子供の移動経路／通学路等の安全対策箇所図 [認定こども園きりくし／切串小学校]

【対策検討メンバー】

R7-6 市道切串4号線

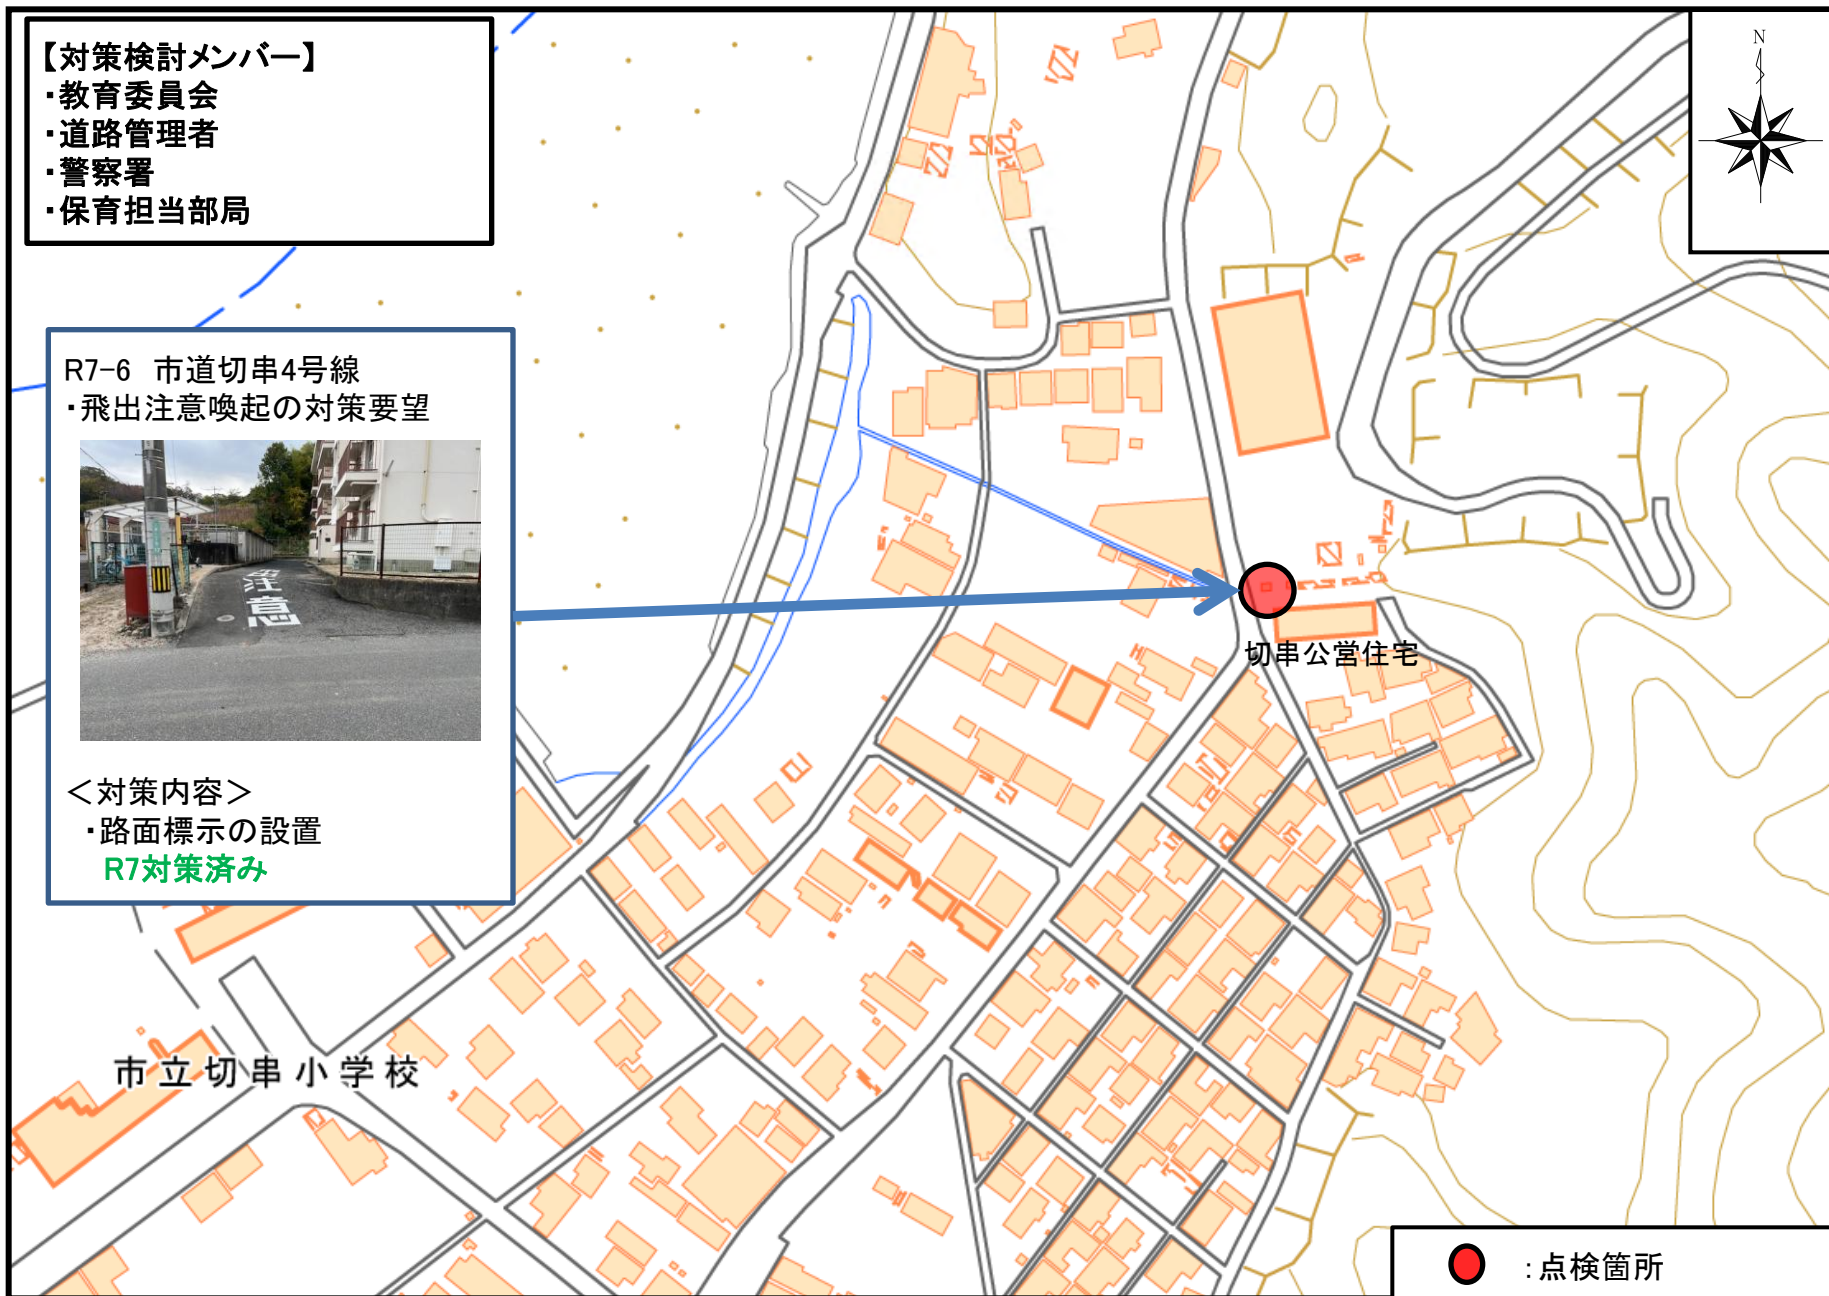
- ・飛出注意喚起の対策要望

- ・路面標示の設置
- R7対策済み
